Ministero dell' Ambiente e della Tutela del Territorio e del Mare

Commissione Tecnica di Verifica dell'Impatto Ambientale – VIA e VAS

Parere n. 3351 del 23 aprile 2020

Progetto:	<p><i>Linea AV/AC Torino – Venezia Tratta Milano – Verona Lotto funzionale Brescia est - Verona</i></p> <p><i>Verifica di Attuazione ex Art. 185 c. 6 e 7 del Dlgs 163/2006 Progetto esecutivo Lotto costruttivo 1 (Pacchetti 4 – 5 – 6)</i></p> <p><i>e</i></p> <p><i>Variante ex Art. 169 Dlgs n. 163/2006 Varianti codici M3, M5, M7, M13, M17, M21, M22, M25, M26, M28, M29, M37</i></p> <p><i>IDVIP 4370</i></p>
Proponente:	<p><i>CEPAV Due — Consorzio Eni per l'Alta Velocità</i></p>

Variante: M3 - Nuova rotatoria extralinea Via Statale – Via Santi Faustino e Giovita nel comune di Calcinato

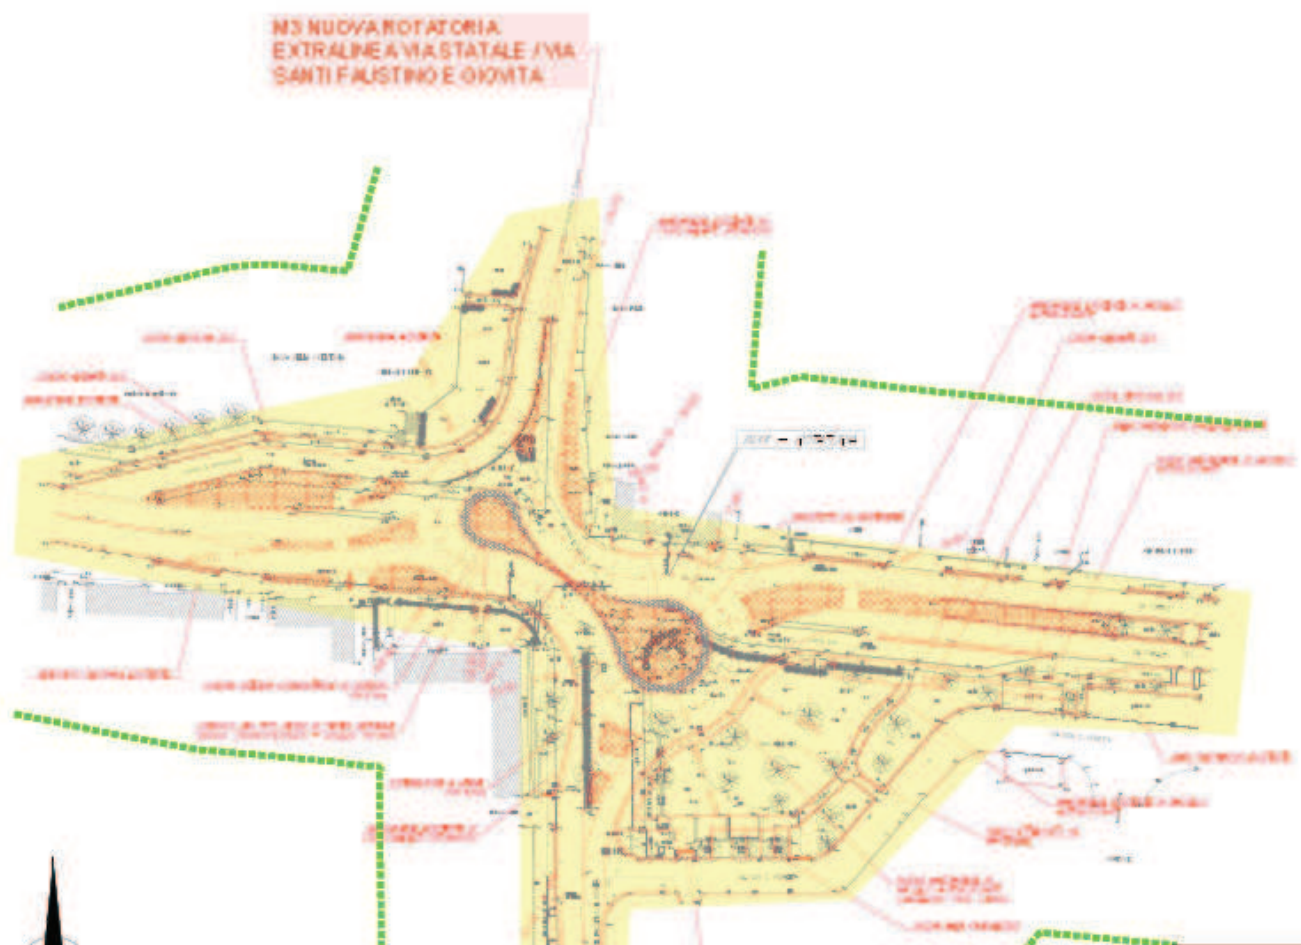
Per quanto riguarda l'esame delle potenziali interferenze indotte dalle variazioni apportate al progetto definitivo riportato nella relazione ambientale specifica, che esamina lo stato di fatto dell'ambiente interessato e le possibili interferenze indotte dalle modifiche in oggetto con riferimento a tutte le componenti ambientali, è emerso che per la fase di costruzione le potenziali interferenze ambientali sono trascurabili. In esercizio, la presenza della rotatoria complessivamente non altera la qualità dell'ambiente in cui si inserisce.

Variante: M5 - Modifiche al sottovia di Via Rovadino nel comune di Calcinato

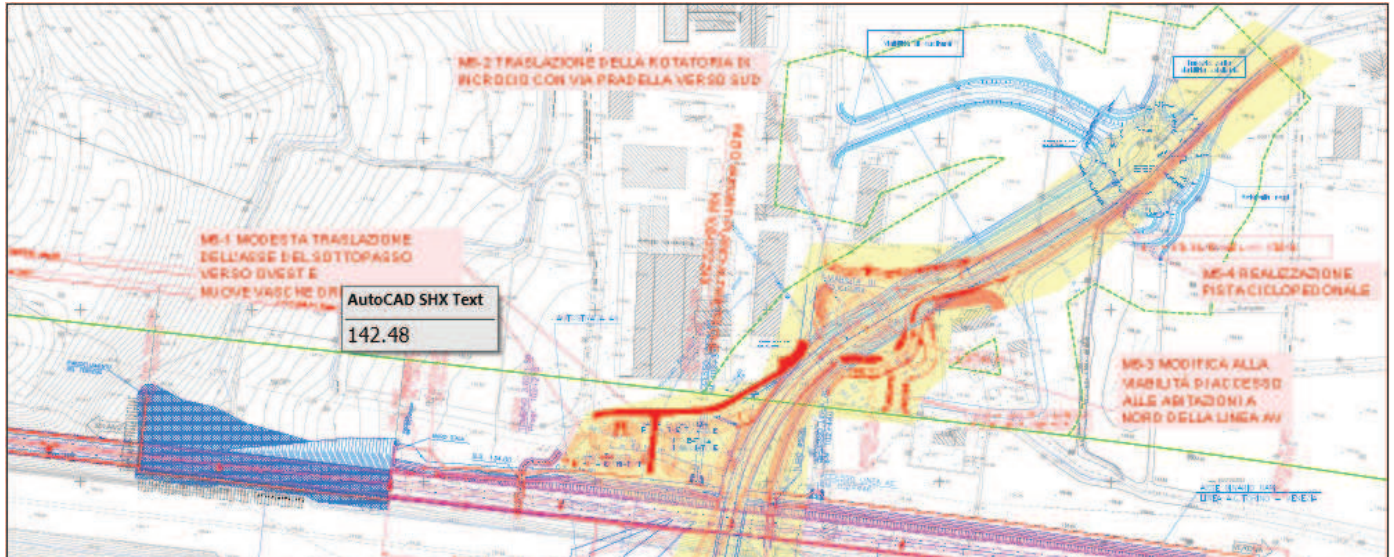
Viene realizzata una pista ciclopedonale, dotata di illuminazione, lungo il nuovo collegamento tra Via Rovadino e Via Pradella, e lungo la Via Rovadino a sud e a nord della nuova rotatoria di progetto, fino all'incrocio con Via S. Anna. La pista ha una larghezza di 2,5m.

L'esame delle potenziali interferenze indotte dalle variazioni apportate al progetto definitivo riportato nella relazione ambientale specifica, che esamina lo stato di fatto dell'ambiente interessato e le possibili interferenze indotte dalle modifiche in esame con riferimento a tutte le componenti ambientali, mostra che per la fase di costruzione le potenziali interferenze ambientali sono analoghe, in termini di superfici occupate e attività da eseguire, a quelle previste nel progetto definitivo per la realizzazione del sottovia e dunque complessivamente il giudizio sull'impatto dovuto alle variazioni è nullo. In esercizio, la realizzazione della pista ciclopedonale, comporta un giudizio positivo dal punto di vista ambientale.

M13-2: realizzazione di un tratto di marciapiede

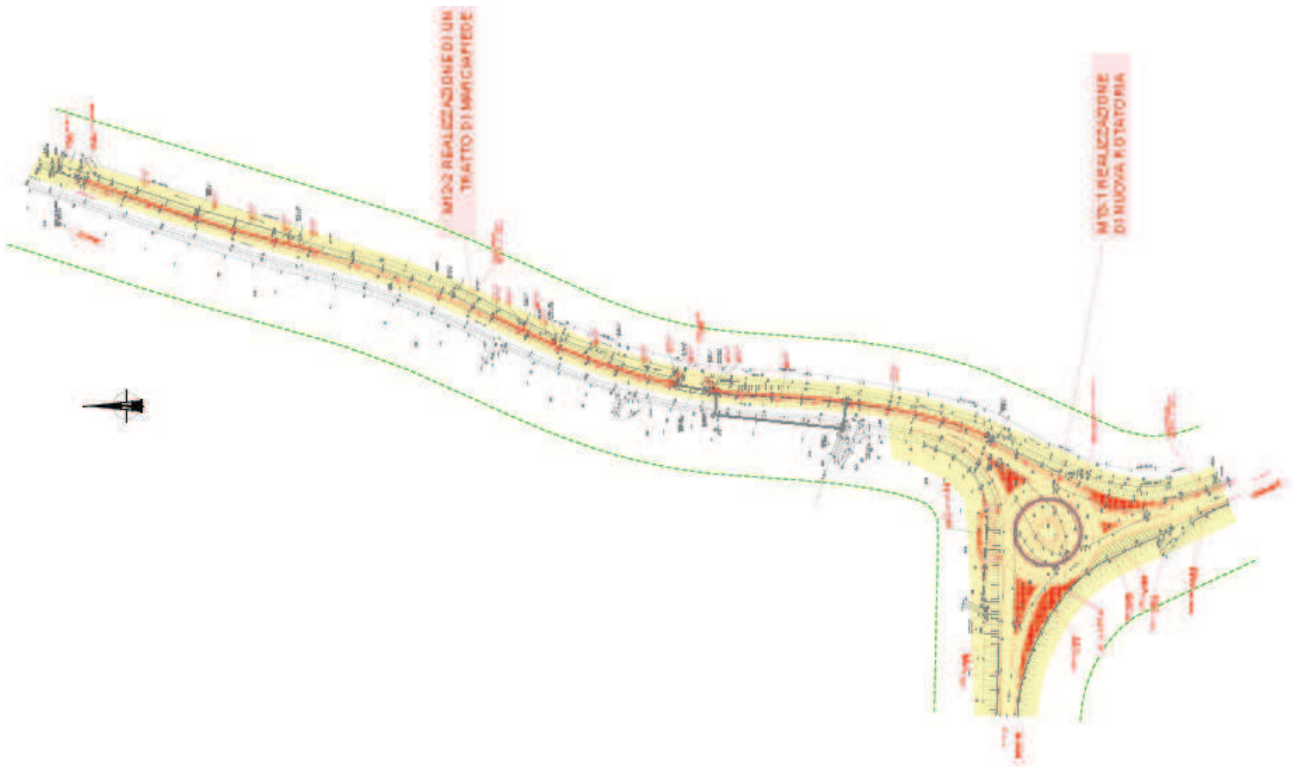
Anche la realizzazione di un tratto di marciapiede sul lato est di Via Sirmione, dalla rotonda fino all'intersezione di Via Benaco è originata dal Comune di Pozzolengo, formulata nell'ambito della Conferenza di servizi, ri-concordata nel verbale di accordo sottoscritto il 24.10.2016, e recepita, come prescrizione n. 267, nella Delibera CIPE n. 42 del 10.07.2017. L'intervento sarà realizzato per garantire un adeguato livello di sicurezza per Via Sirmione che sarà interessata dal transito dei mezzi di cantiere durante la fase di costruzione della linea AV.

Il marciapiede, realizzato in luogo dell'arginello erboso, ha uno sviluppo di circa 500m, è rialzato di 15 cm sul piano stradale, ed è delimitato su entrambi i lati da cordoli prefabbricati in calcestruzzo.

Variante: M17- Modifica alle vasche di accumulo ubicate in fregio alla trincea TR15 nel Comune di Peschiera del Garda

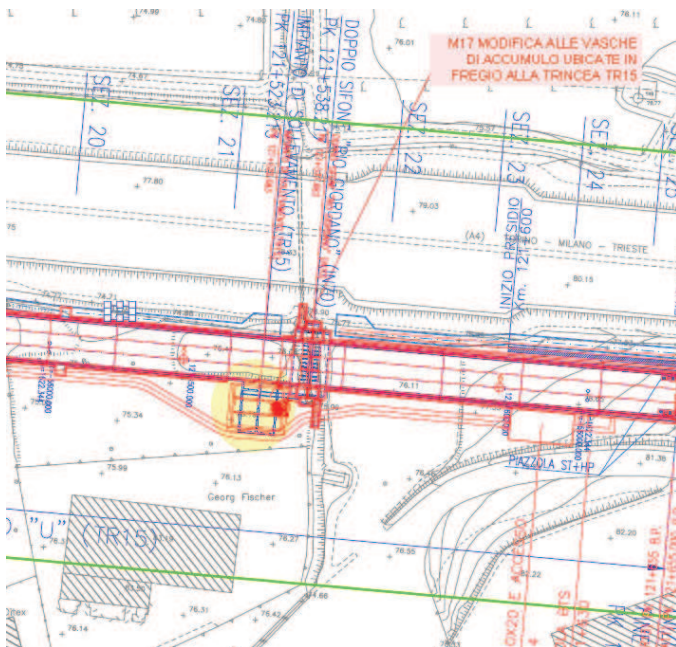
Si tratta di modifica progettuale originata dalla richiesta di Italferr ed inerente i criteri di dimensionamento. Le nuove dimensioni in pianta del manufatto che alloggia le vasche e la stazione di sollevamento sono pari a 14,10m x 16,25m.

Per quanto riguarda l'esame delle potenziali interferenze indotte dalle variazioni apportate al progetto definitivo così come riportato nella documentazione ambientale prodotta, è emerso che per la fase di costruzione le potenziali interferenze ambientali sono analoghe a quelle previste nel progetto definitivo per la realizzazione delle vasche di drenaggio e dunque, complessivamente, il giudizio di impatto sulle variazioni risulta nullo. In esercizio, la modifica alle vasche, sebbene orientate in modo diverso e di dimensioni maggiori, non modifica gli impatti attesi.

Concludendo si tratta di modifiche limitate finalizzate ad un miglior smaltimento delle acque meteoriche in un'area che non risulta sottoposta a tutele ambientali specifiche. Dall'esame della documentazione predisposta non emergono criticità di carattere ambientale connesse con la modifica progettuale.

Variante: M21- modifiche al sottopasso di Via Mantovana nel comune di Castelnuovo del Garda

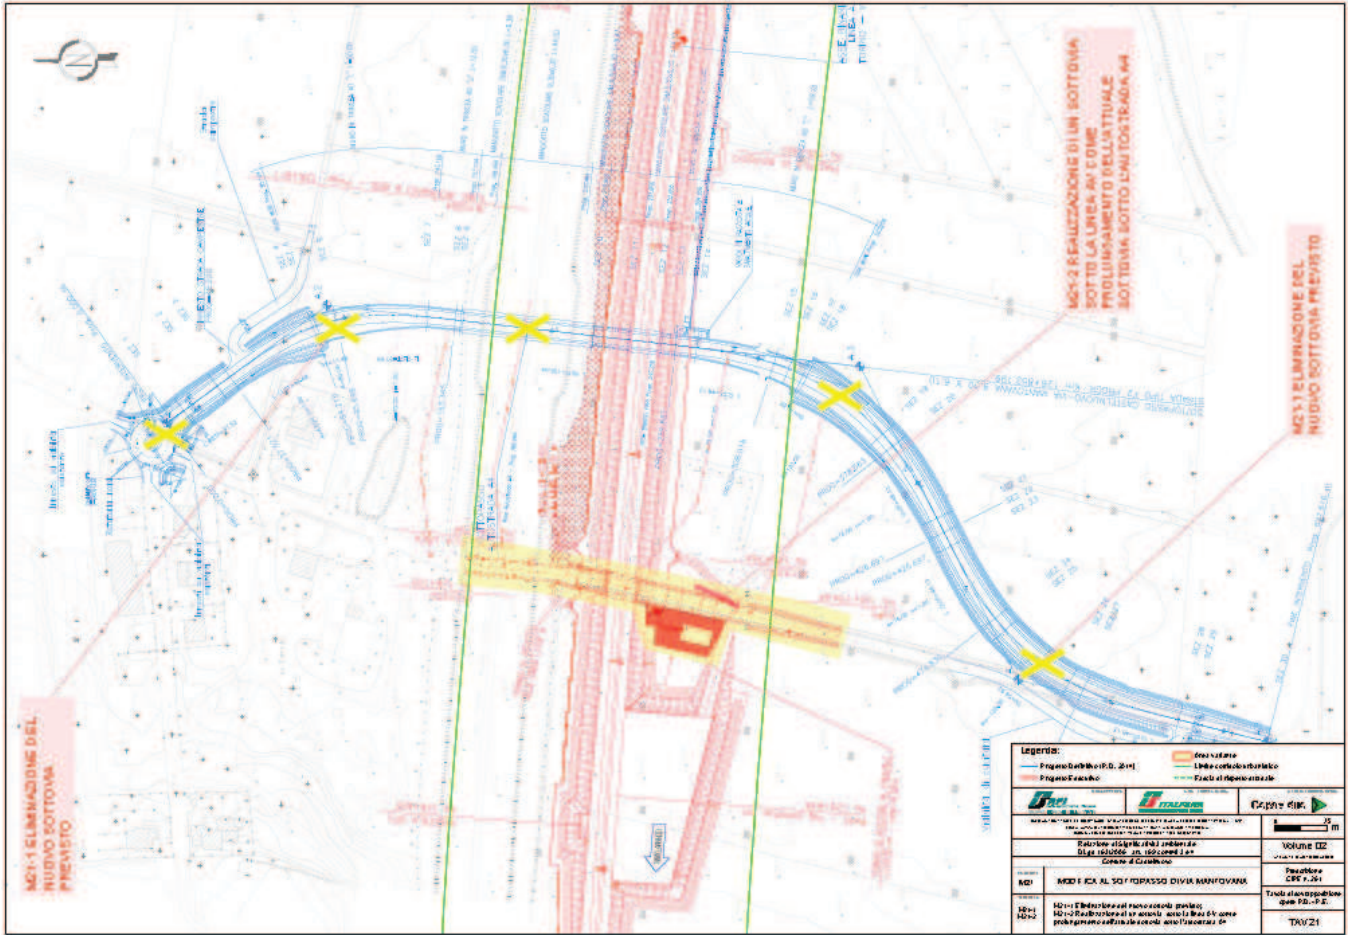
Il progetto prevede il mantenimento del tracciato attuale di Via Mantovana, realizzando un sottovia sotto la linea AV/AC, intersecata alla progressiva 126+852, in prosecuzione dei sottovia esistenti sotto la viabilità S.S.11 e sotto l'autostrada A4, con un franco di 4.50 m in deroga al franco altimetrico minimo di 5.0 m previsto da D.M. 05/11/2001.

L'intervento ha un'estensione complessiva di circa 104 m, e si sviluppa dalla strada di accesso al piazzale del fabbricato FA44 sino all'imbocco sud del sottovia sotto Autostrada A4; il tracciato planimetrico di progetto si mantiene sulla sede della viabilità attuale, e prevede un rettilineo iniziale di circa 71m su cui viene realizzato il sottovia AV/AC, una curva di raggio 110 m, e un successivo rettilineo di circa 18m.

La piattaforma stradale è costituita da due corsie da 3.25m (una per senso di marcia) e banchine da 1.00 m, per una larghezza totale di 8.50 m. Nel raccordo a nord, la piattaforma di progetto ha larghezza sostanzialmente pari a quella esistente. Nel raccordo a sud con la viabilità esistente, la piattaforma di progetto viene rastremata fino a raccordarsi alla larghezza della piattaforma esistente, pari a circa 5 m.

Come riportato nella relazione ambientale specifica, che esamina lo stato di fatto dell'ambiente interessato e le possibili interferenze indotte dalle modifiche in esame con riferimento a tutte le componenti ambientali, sia per la fase di costruzione sia per la fase di esercizio le modifiche prescritte dal CIPE comporteranno un impatto ambientale positivo riducendo in modo significativo sia le aree interessate sia le opere da realizzare.

M22-2: modifica nell'assetto della rotatoria posta al termine della rampa nord e l'aggiunta di una ulteriore rotatoria.

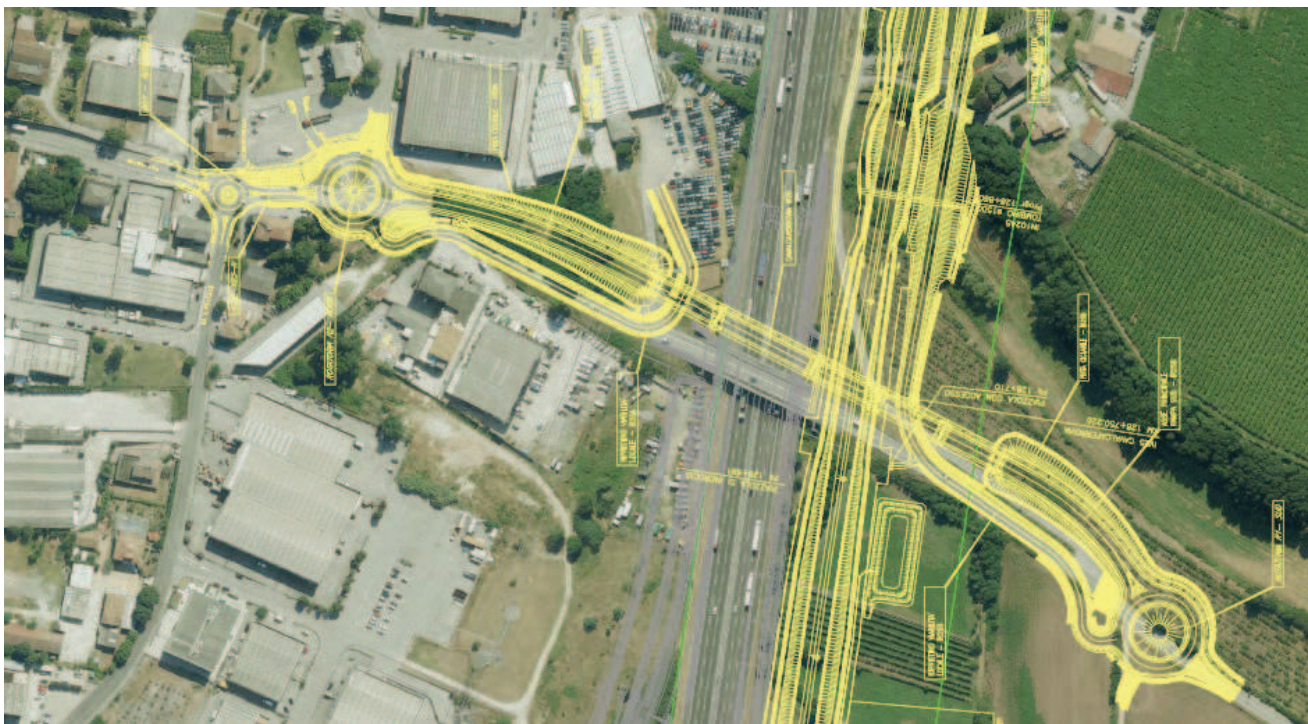
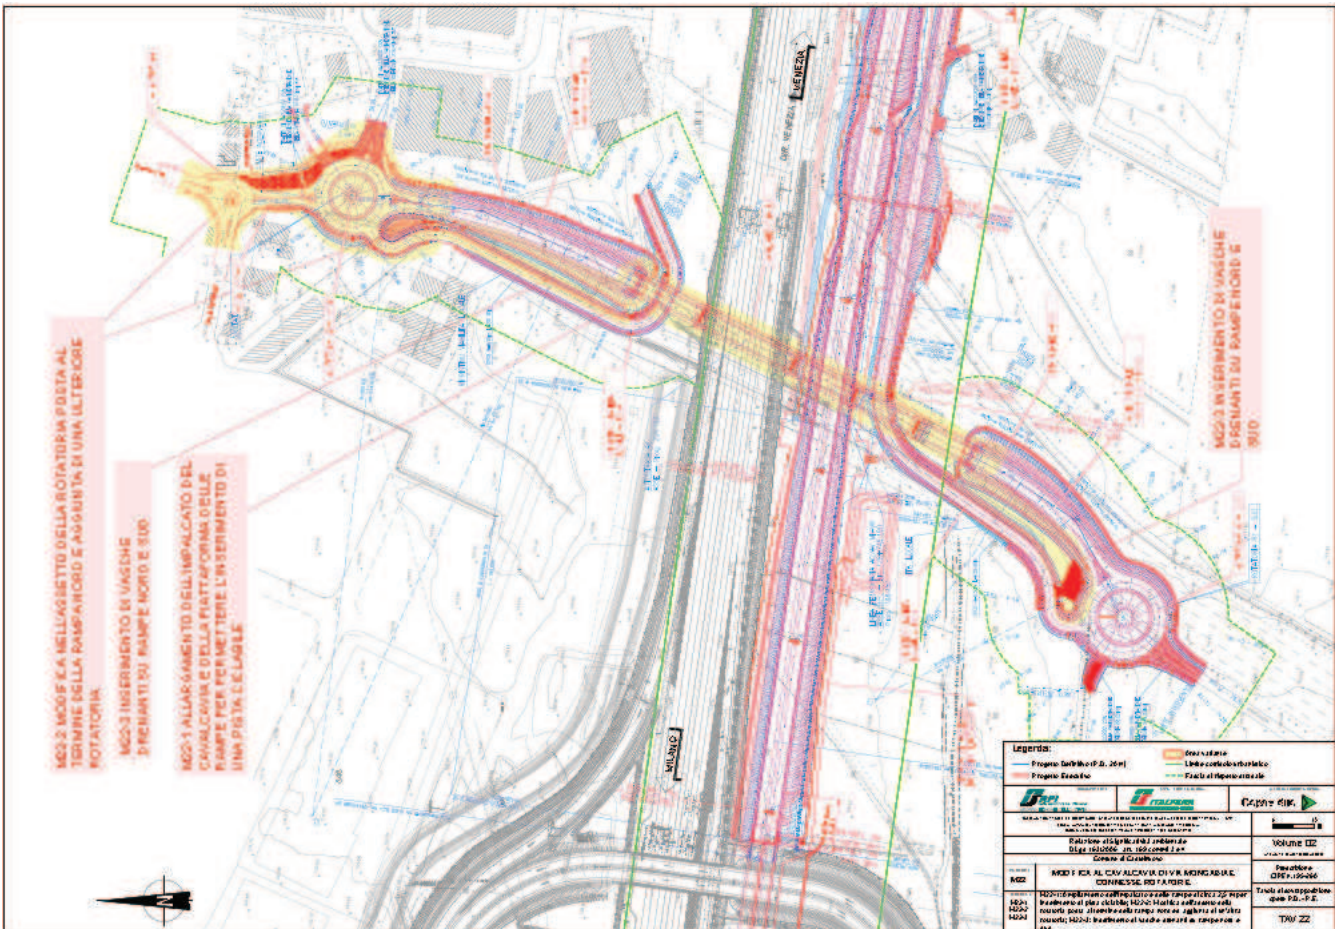
Richiesta originata dal Comune di Castelnuovo del Garda, formulata nell'ambito della Conferenza di servizi, ri-concordata nel verbale di accordo sottoscritto il 24.10.2016, e recepita, come prescrizione n. 260, nella Delibera CIPE n. 42 del 10.07.2017.

La rotatoria nord assume un diametro esterno pari a 45 m, e presenta una carreggiata anulare di larghezza pari a 9,0 m, costituita da due corsie di 3,50 m e da due banchine laterali della larghezza pari ad 1,0m. Su tale rotatoria si innestano l'asse stradale precedentemente descritto e 3 rami di collegamento con la viabilità esistente. A nord è stata prevista una ulteriore rotatoria - posta a nord della precedente - di diametro esterno pari a 26 m per agevolare l'accesso nella stessa di Via Sei Fontane e Via Galilei. Anche questa rotatoria presenta una carreggiata anulare di larghezza pari a 9,0 m, costituita da due corsie di 3,50 m e da due banchine laterali della larghezza pari ad 1,0m.

L'inserimento di vasche drenanti in prossimità della rampa sud e nord del cavalcavia è una modifica progettuale richiesta da Italferr e finalizzata al corretto smaltimento delle acque piovane provenienti dalla piattaforma del cavalcavia. Le vasche sono ubicate in aree intercluse presso le rampe per non consumare ulteriore suolo.

M25-2: viabilità di accesso alla piazzola di sicurezza

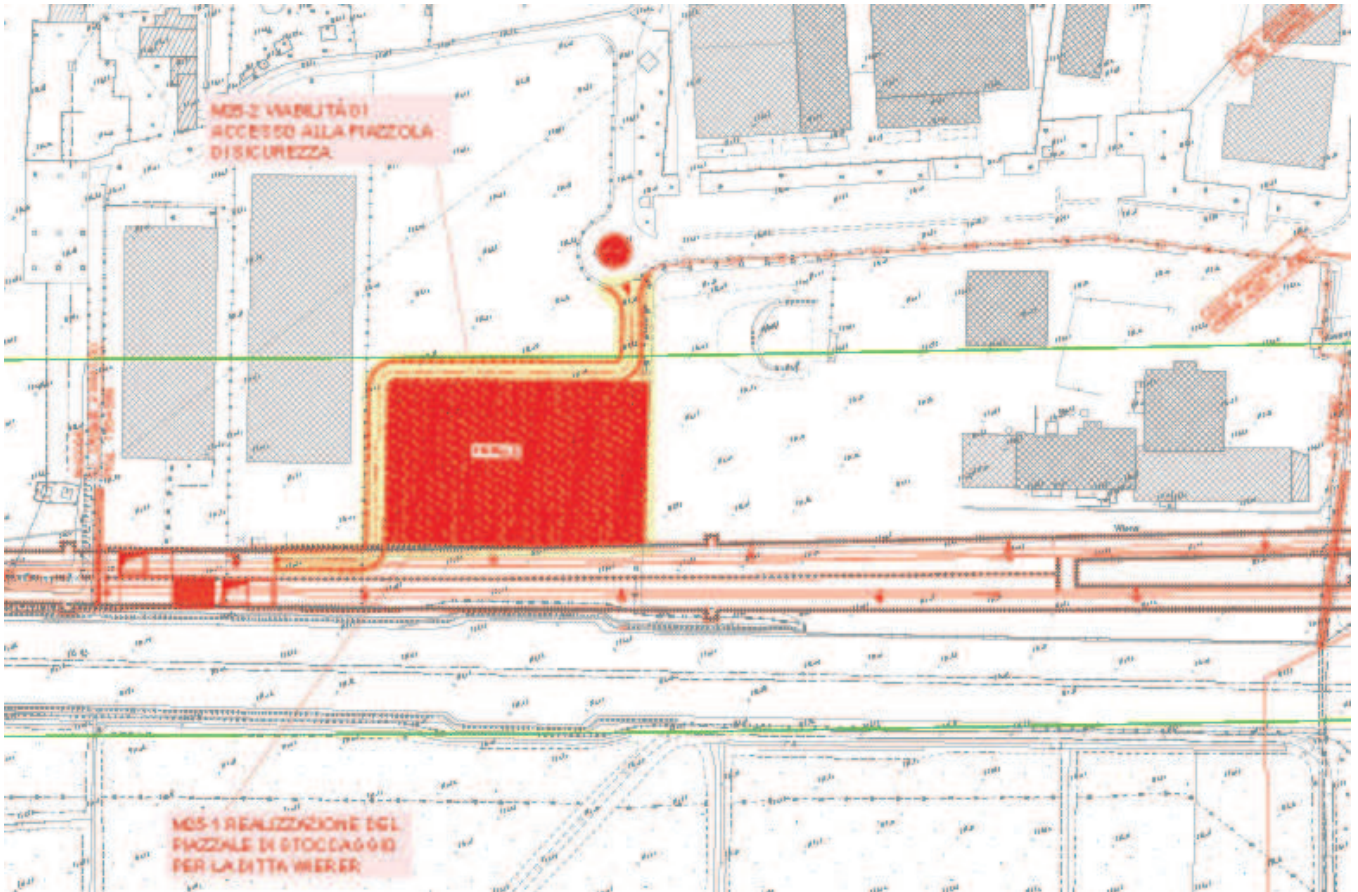
Sulla sommità della GA06 (Galleria Artificiale Lonato Ovest) alla pk 0+960 Binario Dispari e alla pk 105+154.84 Binario Pari sono collocati i camini di discontinuità fumi; essi sono posizionati nel punto di transizione tra setto pieno e setto finestrato della Galleria e servono a garantire che, in caso di incendio in una delle due canne, il fumo non invada la canna libera che viene utilizzata come "luogo sicuro" per l'esodo dei passeggeri.

È stato necessario per il loro funzionamento collocare alla pk 105+133.767 una cabina MT/BT. La cabina deve essere accessibile pertanto è stata realizzata una strada di accesso di 229.50 m larghezza piattaforma 6.50 m, larghezza adottata per le strade locali di categoria F (come da D.M. 5-11-2001 "Norme funzionali e geometriche per la costruzione delle strade") con soluzione base a due corsie di marcia da 3,25 m, priva di banchine laterali, velocità di progetto 60 km/h, ambito urbano come indicato nel Manuale di progettazione RFI 2016. La viabilità ha origine dalla rotatoria esistente di Via Maestri del Lavoro, in comune di Lonato, si sviluppa, in parte, parallelamente al piazzale della ditta Wierer ed in parte si sviluppa sulla sommità della canna dispari della galleria GN02, fino a raggiungere la Cabina elettrica.
